SYMPHONY V2 – version log

Revisioni, modifiche approvate, decisioni e verifiche di progetto

Documento	**symphony_version_log** (unico file, aggiornato a ogni revisione). Fino alla rev. 1.5 si chiamava `modify_request1910` : tutto il suo contenuto è riportato qui, invariato
Revisione corrente	**1.33** del 02/11/2026 – R-16: ST del TPS2121 collegato a GND (Brik81); OV2 lasciato a GND per decisione

24. Netclass e layout della parte RF modificato v1.12

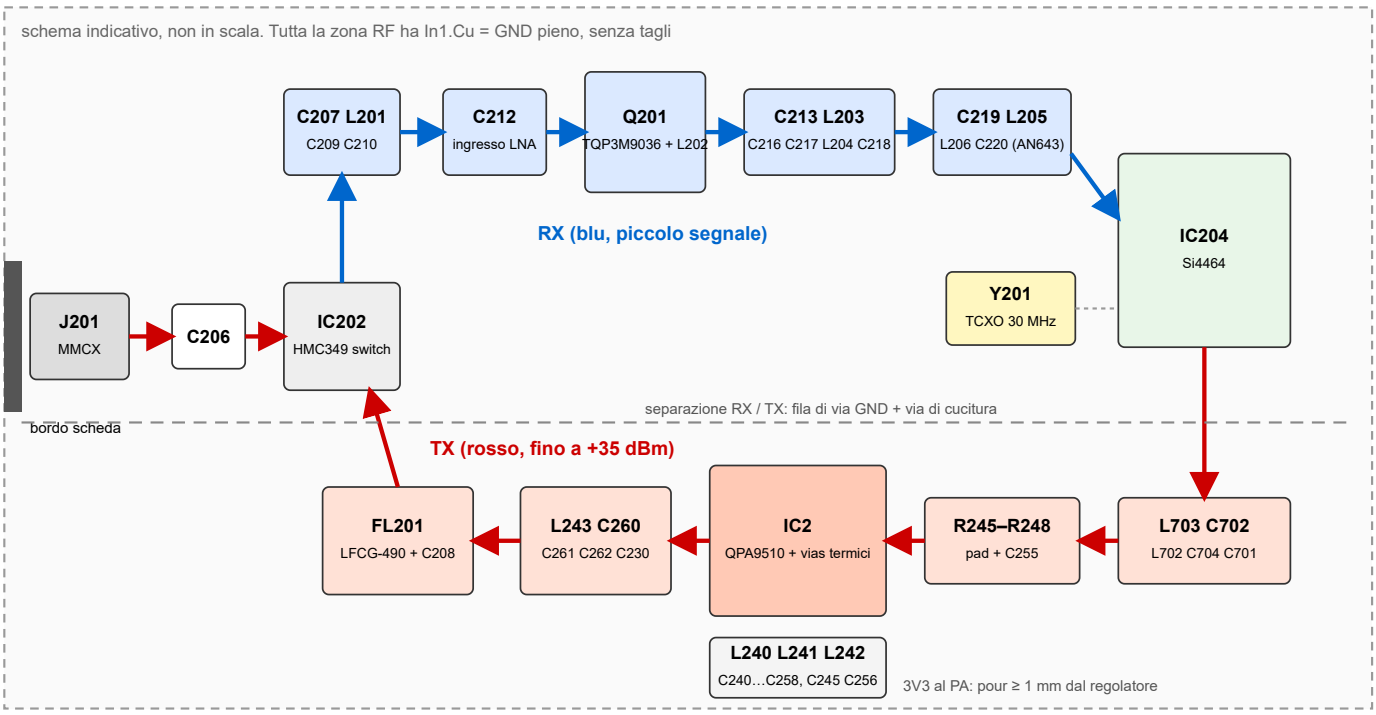
- Riferimento delle linee RF su F.Cu: **In1.Cu = GND pieno** sotto tutta la zona RF, senza tagli e senza altre piste.
- **Linea consigliata: coplanare con massa (CPWG), pista 0.20 mm, distanza dal GND di F.Cu 0.20 mm.** Calcolo: 51 Ω con εr 4.1, 49 Ω con εr 4.5. Microstriscia semplice a 50 Ω: circa 0.17 mm.

- Prima di sbrogliare, verificare con il calcolatore di impedenza JLCPCB per lo stackup scelto e, se cambia, aggiornare la larghezza della netclass RF_50R.

- A 435 MHz λ in scheda ≈ 390 mm: piste RF di pochi mm sono corte, ma vanno comunque tenute a 50 Ω, dritte e senza stub. Curve a 45° o ad arco.
- Via di cucitura GND lungo le linee RF e lungo il bordo del GND di F.Cu: **passo ≤ 2 mm** (copre anche le armoniche del PA fino a qualche GHz).
